改善箇所説明図

【改善措置の内容】

サブフレーム補強材の追加

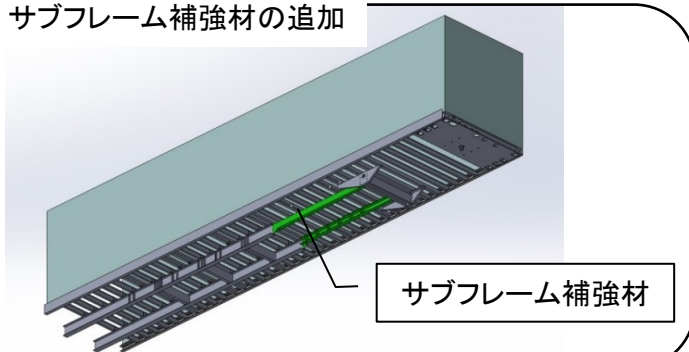
バン型冷蔵冷凍セミトレーラにおいて、ボデーレールとサイドパネルの接合部の施工管理が不適切なため、当該接合部の強度が不足しているものがある。そのため、走行時の負荷により接合部に亀裂が生じ、ボデーレールが剥がれ、最悪の場合、破断してタイヤに接触し、走行できなくなるおそれがある。

全車両、サブフレーム補強材を追加する。
また、ボデーレールとサイドパネル接合部及び庫内床ガーター部の固定リベットを追加並びに再取り付けを行う。

（庫外側）ボデーレール部
リベットカバーを外した状態

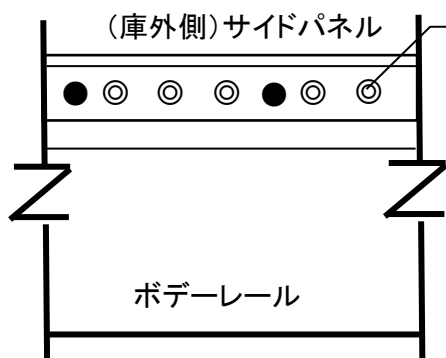
固定リベットの追加

固定リベット

（庫内側）床ガーター部

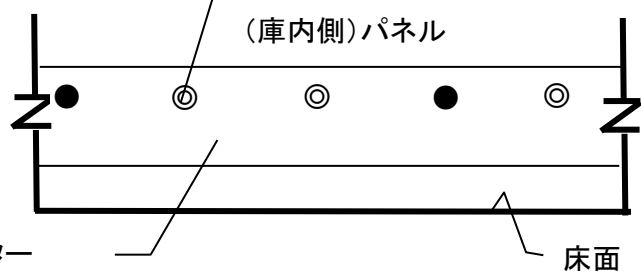
固定リベット ※点検追加
